Aanvulling op MER- document North Star

Aanvulling op MER- document
Vergistinginstallatie North Star

Contactpersoon
Auteurs:
Versie: 1.0
Status: definitief
Datum: 22 oktober 2024
Projectnummer: 110772
Document nummer NS-222-081

Op 30 juni 2023 is een MER rapportage ingediend bij de provincie Drenthe. Deze MER rapportage is beoordeeld door de Commissie voor de milieueffectrapportage. Op 10 oktober 2023 is onder projectnummer 3685 een toetsingadvies afgegeven door de Commissie voor de milieueffectrapportage. De onderstaande rapportage is de reactie op dit toetsingsadvies. Tevens zijn de updates van de onderzoeken in deze aanvulling verwerkt

Figuur 5 continu falen van de cilinders levert de grootste effecten voor een jet fire op buiten de terreingrens

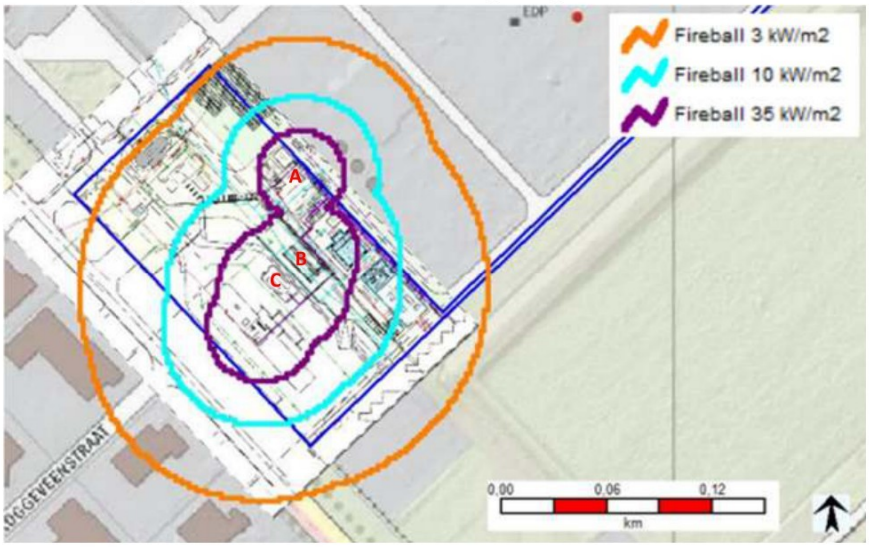
- een overzicht van de individuele overdrukeffecten en warmtestralingscontouren (35, 10 en 3 kW/m²) van deze drie installaties;
- een analyse van de risico's en inzicht in de mogelijke gevolgen bij een calamiteit in één van de installaties;
- inrichtingsmaatregelen die genomen moeten en kunnen worden om risico's te beperken.

Op 5 meter van de terreingrens bevindt zich de MP storage (A onderstaande figuren). Het continu falen van de cilinders levert de grootste effecten voor een jet fire op buiten de terreingrens (te zien in onderstaande figuur). De warmtecontouren vallen niet over naastgelegen installaties van de vergistingsinstallatie van North Star.

Figuur 6 Instantaan falen van dezelfde MP storage (A) levert de grootste effecten voor een vuurbal op buiten de terreingrens

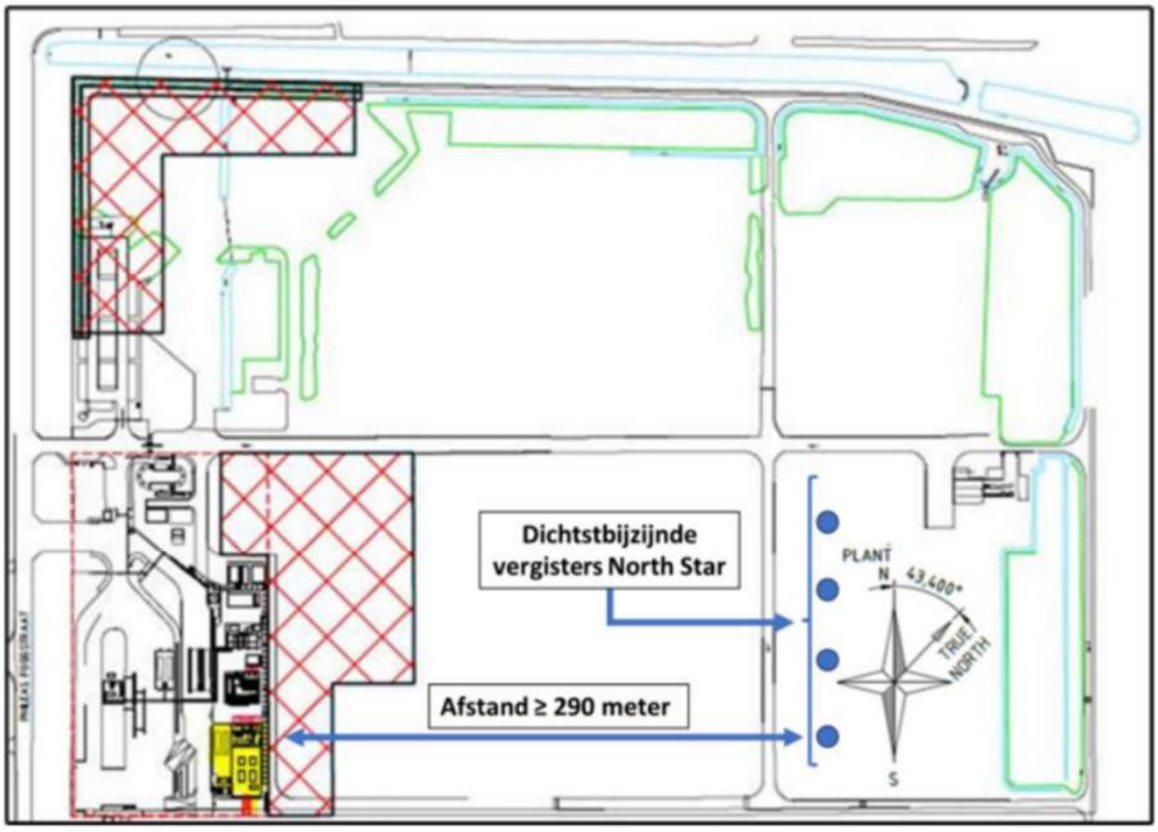
Het instantaan falen van dezelfde MP storage (A) levert de grootste effecten voor een vuurbal op buiten de terreingrens (onderstaande figuur), zoals hierna is weergegeven. De warmtecontouren vallen tevens niet over naastgelegen installaties van de vergistingsinstallatie van North Star.

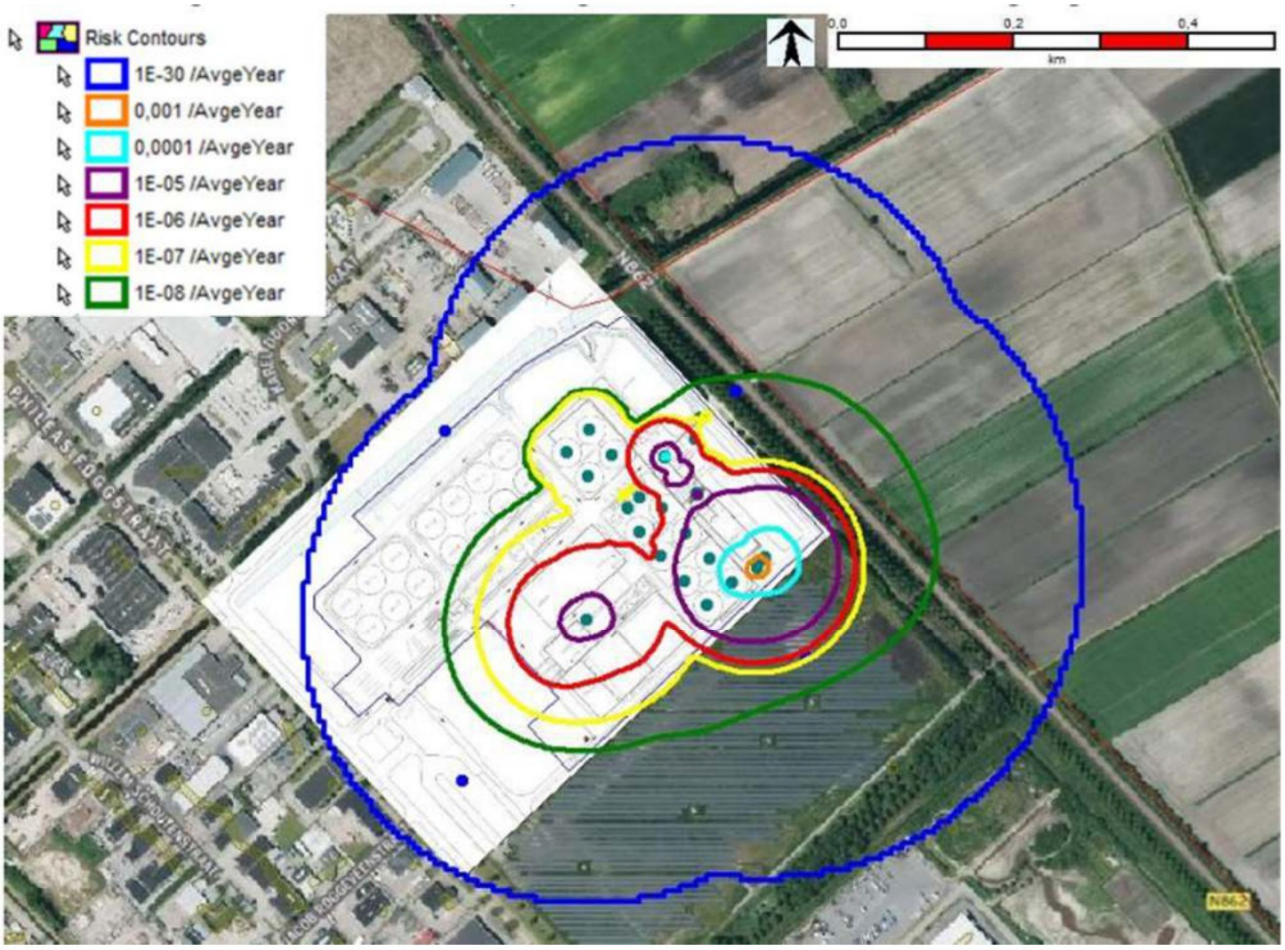
Het scenario met de grootste afstand voor een warmtestraling van 10 kW/m^2 ontstaat bij een breuk met opvolgende fakkelbrand uit nabijgelegen aardgasleiding A-605 van Gasunie en bedraagt 277 meter. De afstand tussen deze gasleiding A-605 en de relevante installaties van EMMHY is met ongeveer 450 meter groter dan bovengenoemde 290 meter. Daarmee leidt een brandscenario niet tot een verhoogde kans op domino-effecten.

Het scenario met de grootste afstand voor een overdruk van 0,1 bar(g) bedraagt afgerond 100 meter. Dit scenario ontstaat bij het instantaan falen van de navergisters, waarbij ruw biogas vrijkomt. Deze effectafstand van 100 meter is kleiner dan 290 meter. Daarmee leidt een explosiescenario ook niet tot een verhoogde kans op domino-effecten.

De resultaten uit de rapportage tonen aan dat het niet noodzakelijk is verdere (omgevings-) maatregelen te nemen om veiligheidsrisico's, als gevolg van eventuele domino-effecten, verder te beperken.

Figuur 8 Plaatsgebonden risicocontouren aangevraagde vergistingsinstallatie North Star in Emmen. De PR 10^{-6}contour is de rode lijn; het invloedsgebied (PR 10^{-30} contour) staat aangegeven als de blauwe lijn.

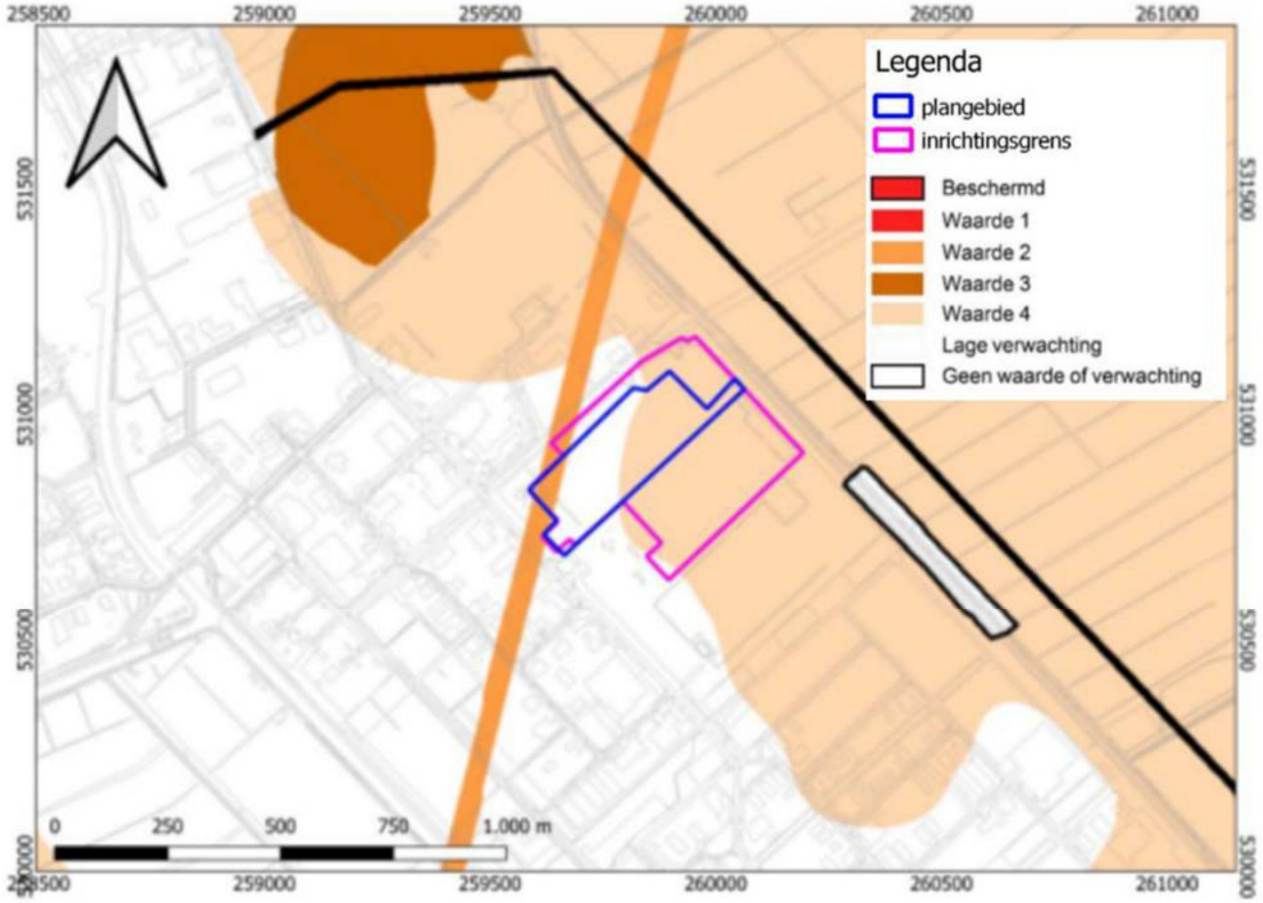
Uit deze QRA blijkt dat de plaatsgebonden risicocontour van 10-6 per jaar circa 10 meter over de inrichtingsgrens ligt aan de zijde van het gerealiseerde zonnepark. Zie onderstaande figuur. Het raakt of overschrijdt echter geen kwetsbare objecten. Daarmee wordt voldaan aan de regelgeving voor het plaatsgebonden risico. Ten aanzien van het plaatsgebonden risico zijn er geen belemmeringen vanuit Bevi aanwezig. Binnen de 10-6/jaarcontour zijn wel (nog niet gerealiseerde) beperkt kwetsbare objecten mogelijk op percelen van bedrijventerrein. Deze overschrijding blijft binnen het aangeduide voorkeursgebied van de gemeente. Wel zal de gemeente Emmen zal in hun overweging moeten mee nemen of ze dit een wenselijke ontwikkeling vinden.

In de toekomstige situatie is berekend dat het invloedsgebied (PR 10^{-30} per jaar) over aangrenzende percelen rond de inrichting van North Star ligt (zie onderstaande figuur). Binnen het invloedsgebied buiten de terreingrens zijn personen regulier aanwezig (bron: BAG Populatieservice, geraadpleegd 18 nov. 2021).

In de aangevraagde situatie van North Star wordt geen Groepsrisico berekend, aangezien het slachtoffer-aantal bij een kans groter of gelijk aan 1×10^{-9}/jaar nul bedraagt. Hoewel er formeel geen groepsrisico ontstaat, komt het invloedsgebied wel buiten de terreingrens en overlapt voor een zeer beperkt deel buurtpercelen waar (beperkt) kwetsbare objecten mogelijk zijn. Een verantwoording van het groepsrisico is daarmee wel vereist. De GR-curve kan niet worden getoond aangezien er geen groepsrisico berekend wordt.
